### Cimitero di Taranto

Rilievo di manufatto cimiteriale

Tipologia \_tumulo\_\_Biposto\_\_\_\_

Campo \_14\_ - Lotto n° \_\_ 629 \_\_\_\_

## Foto dello stato di fatto 16/09/2022

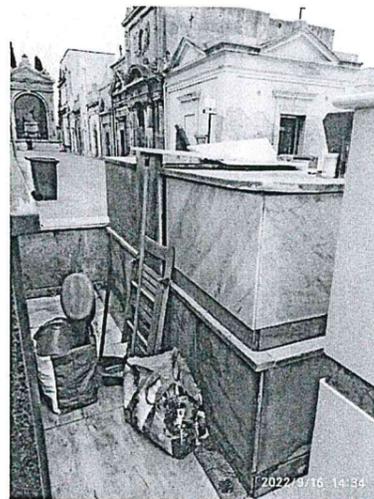
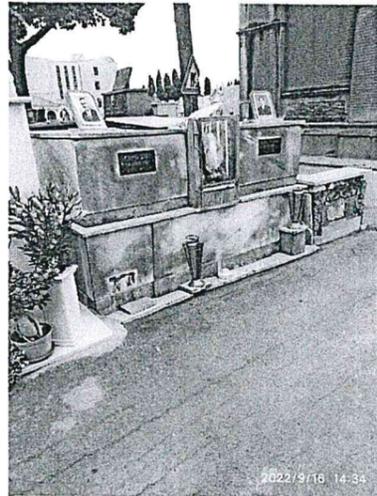
Il tumulo in oggetto rientra nei casi di cui all'articolo 50 comma 2 del regolamento di polizia mortuaria, pertanto, il concessionario dovrà demolire il manufatto esistente e realizzare il nuovo tumulo con le dimensioni previste dal sopracitato articolo, ed in aderenza con il tumulo alla sua dx vista fronte strada e lasciando inalterata la distanza dal tumulo alla sua sx vista fronte strada, allineato ai tumuli esistenti. È fatto obbligo che il nuovo manufatto venga rivestito con marmi simili a quelli adiacenti.

Il concessionario dovrà procedere alla demolizione dell'esistente manufatto a proprie spese.

TAVOLA INTEGRATIVA ALLEGATA ALLA DELIBERA DI G.M. N. 96 DEL 16.6.2011

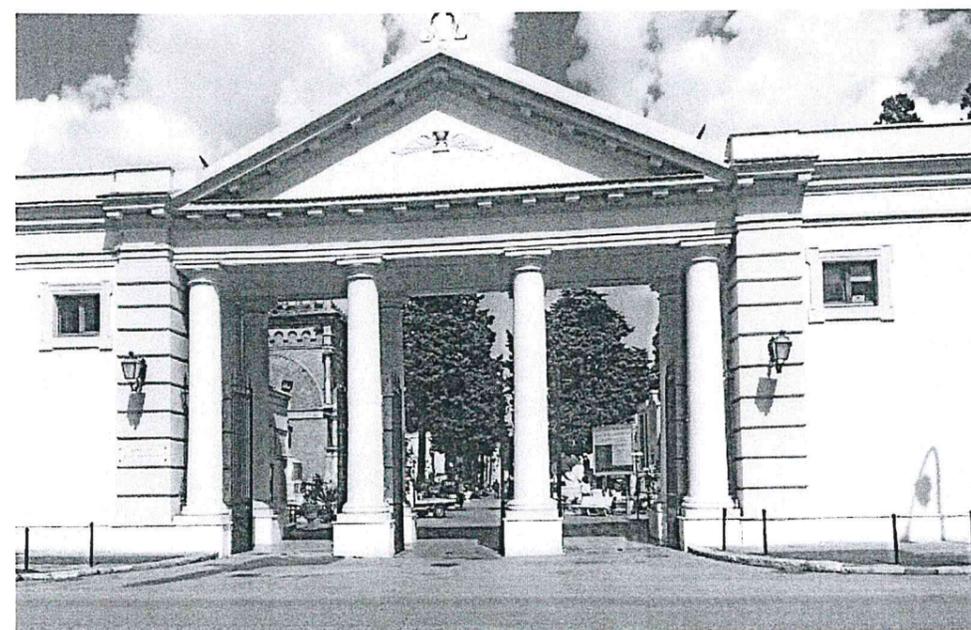
dovento il concessionario procedere alla eventuale realizzazione di un tumulo biposto non potrà superare l'altezza di mt 1,60 dal piano stradale del viale antistante al lotto come previsto dalla Delibera di G.C. n. 96 del 16/06/2011 (vedasi tavola grafica di ultima pagina).
